# **DODATEK č. 1 KE SMLouvĚ O DíLO**

**„MŠ U Vysočanského pivovaru – nový pavilon F“**

**číslo smlouvy objednatele: 2019/OSM/0089/DDIL**

*Dodatek č. 1 je uzavírán za účelem změny rozsahu předmětu díla, a to v následujícím rozsahu:*

**PRAHA 9 - VYSOČANY**  
**VÝSTAVBA NOVÉHO PAVILONU F V AREÁLU MŠ U VYSOČANSKÉHO**  
**PIVOVARU 261/2a**  
**PŘEBÍRKA ZÁKLADOVÉ SPÁRY**

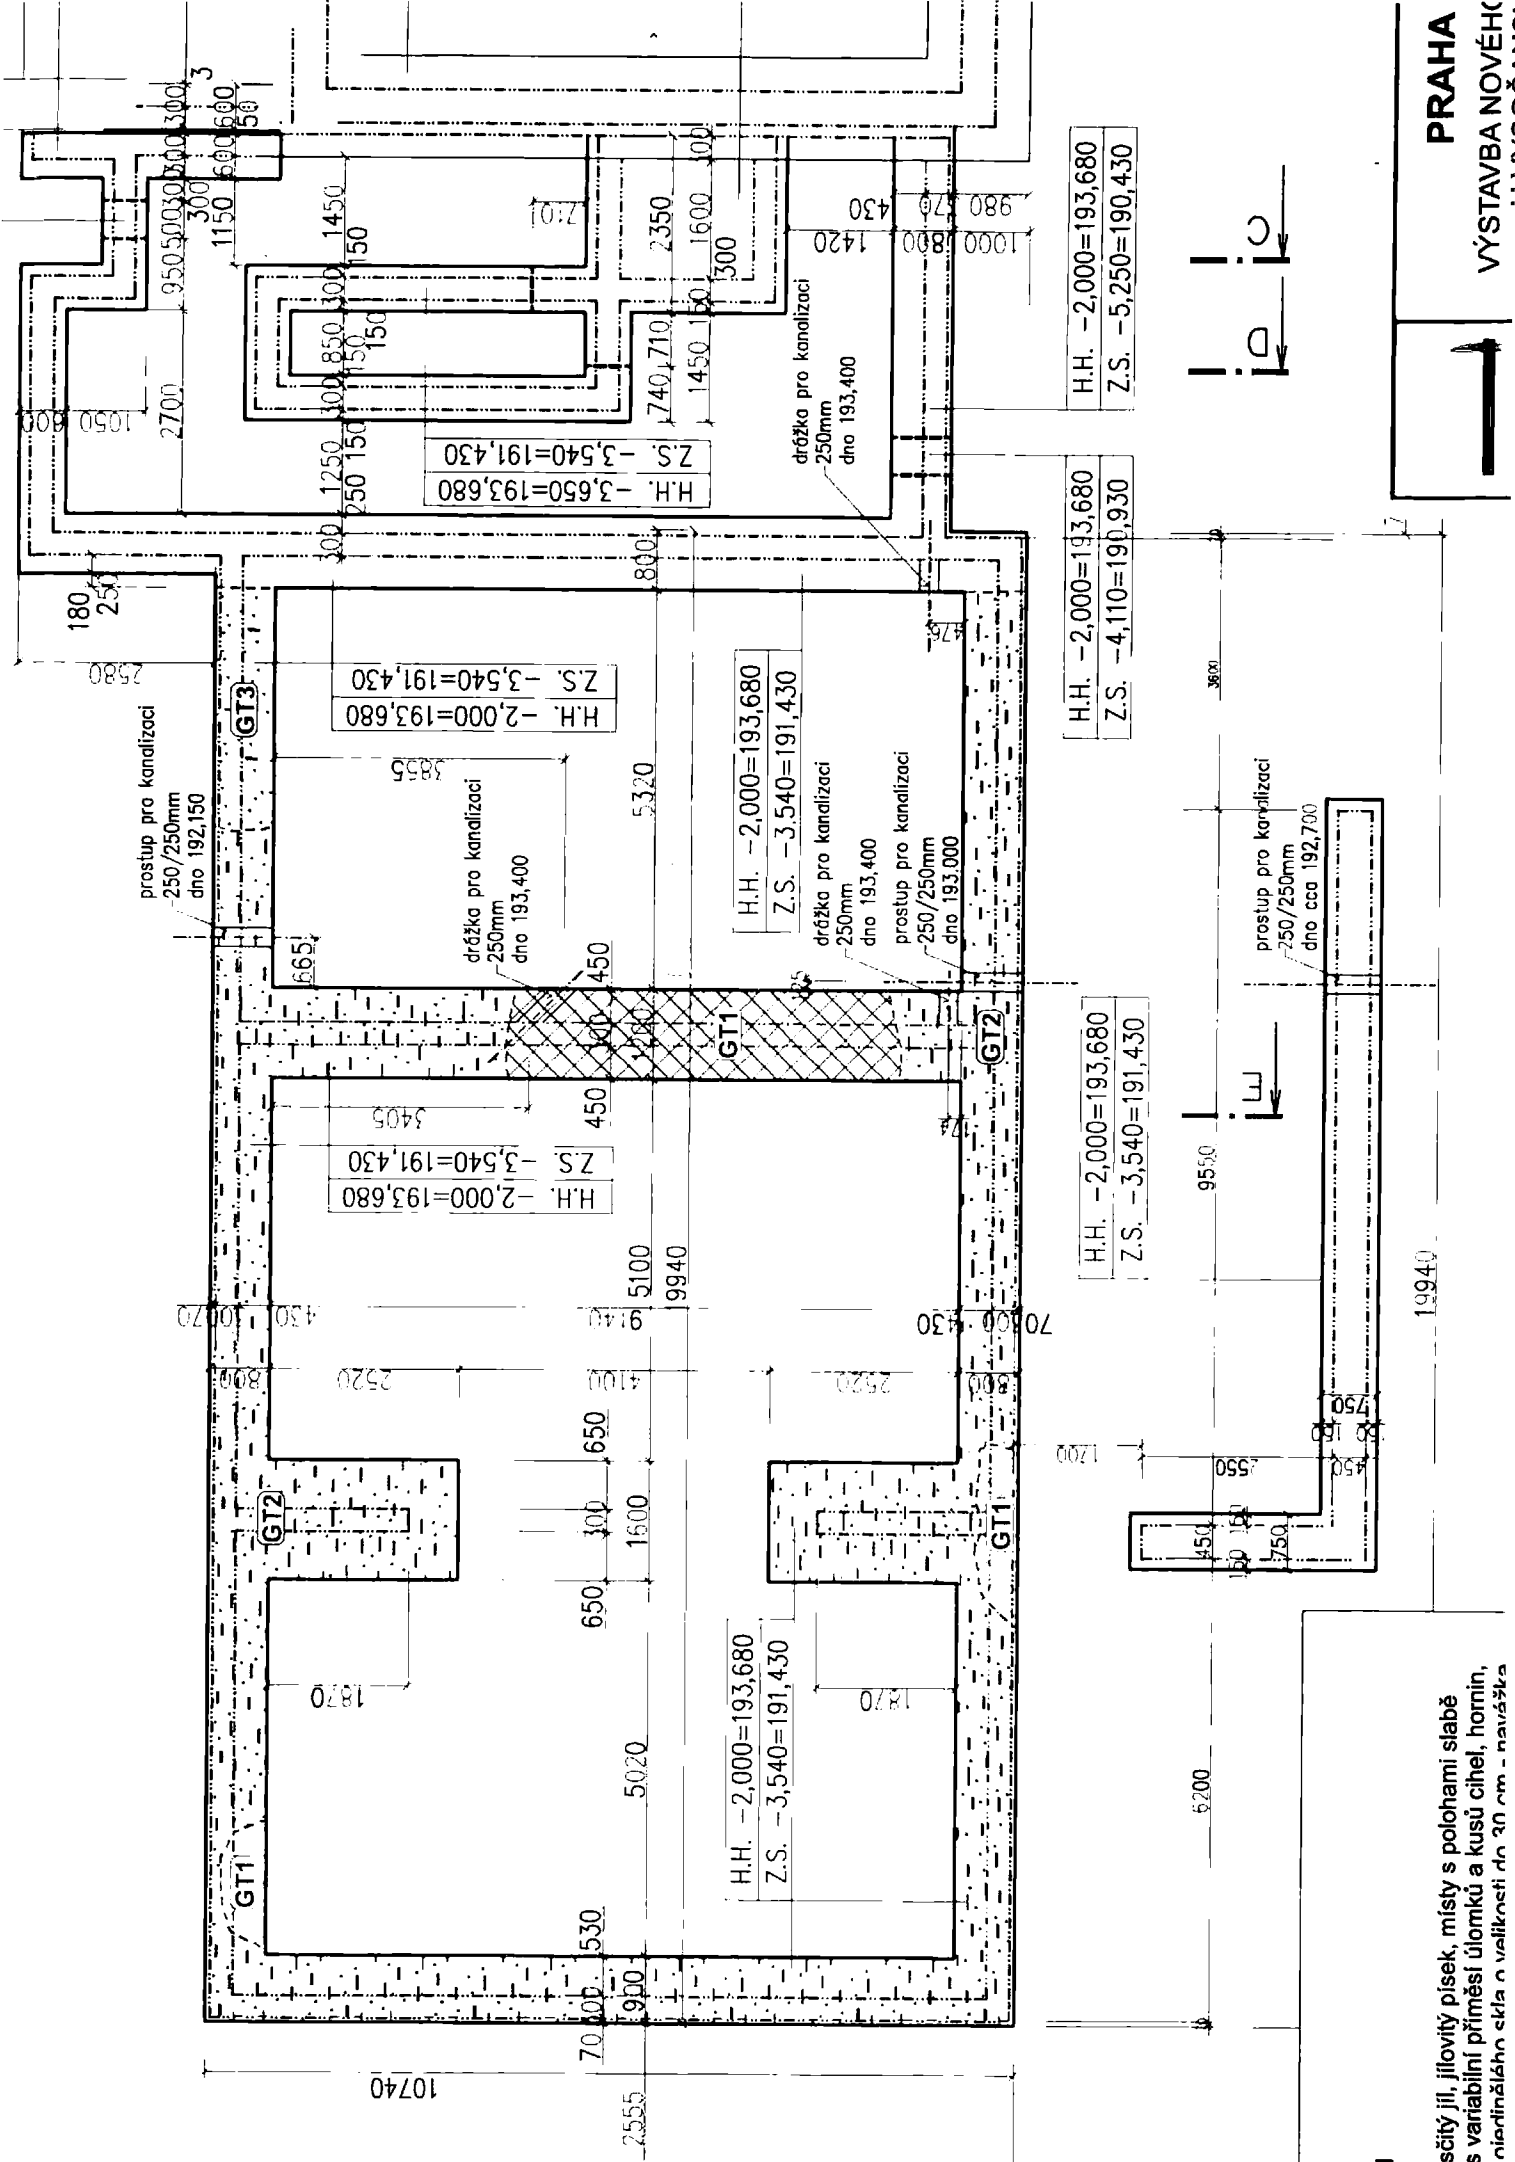
- 1. Prohloubení základových pásů objektu** – při přebírání základové spáry geologem bylo zjištěno na některých místech výkopu neúnosné podloží dle statického posouzení a bylo nutné prohloubit základové pasy do požadované úrovně.

Dne 26.4., 30.4. a 6.5. 2019 byly provedeny přebírky základové spáry pro novostavbu nového pavilonu F v areálu MŠ U Vysočanského pivovaru 261/2a v městské části Praha 9 - Vysočany. V zájmovém území byl v roce 2009 proveden inženýrskogeologický průzkum pro jiné pavilony (Schreiber M., 2009: Praha 9 – Vysočany, MŠ U Vysočanského pivovaru, Podrobný inženýrskogeologický průzkum, MS K+K průzkum s.r.o.). V převažující části výkopů základových pasů byly v základové spáře situovány fluvialní sedimenty reprezentované hnědými až šedohnědými písčitymi jíly až jílovitými písky pevné konzistence geotypu GT2 (viz příloha č. 1). Podle ČSN P 73 1005 „Inženýrskogeologický průzkum“ spadají dané zeminy na rozhraní tříd F4 CS až S5 SC. Dle již neplatné ČSN 73 1001 „Základová půda pod plošnými základy“ odpovídá jejich tabulková výpočtová únosnost  $R_{dt} = 175$  až 200 kPa. V severovýchodní části základového pasu byly v základové spáře zastiženy světle šedožluté slabě hlinité písky geotypu GT3 třídy S3 S-F s tabulkovou výpočtovou únosností  $R_{dt} = 275$  kPa. V jihozápadní a severozápadní části základové spáry byly zastiženy opukové základy zřejmě starého dnes již zbouraného objektu a kanalizace (foto 1 a 2) u kterých bylo doporučeno jejich odtěžení v celé mocnosti. Ve střední části východně situovaného základového pasu byly při druhé přebírce v hloubce do 2,6 m zastiženy navážky charakteru hnědé písčité hlíny, písčitého jílu a jílovitého písku, místy s polohami slabě hlinitého písku s příměsí úlomků a kusů cihel, hornin, tašek, železa, pletiva a ojedinělého skla o velikosti do 30 cm. Doporučeno bylo prohloubení základové spáry až pod navážky. Při třetí přebírce se v základové spáře v hloubce 3,4 m pod terénem nacházeli celoplošně již hnědé písčité jíly až jílovité písky tuhé konzistence geotypu GT2 třídy F4 CS až S5 SC s tabulkovou výpočtovou únosností  $R_{dt} = 150$  kPa. Na dně výkopu se rovněž nacházelo menší množství vody vyteklé zřejmě z navážek. Navážky zasahují v jihozápadní stěně až do hloubky 3,35 m pod terénem a v severovýchodní stěně až do hloubky 3,0 m pod terénem (foto 3 a 4). Tabulková výpočtová únosnost zastižených základových půd po prohloubení až pod navážky GT1 a staré zdivo vyhovují požadavkům statika pro projektovaný pavilon F.
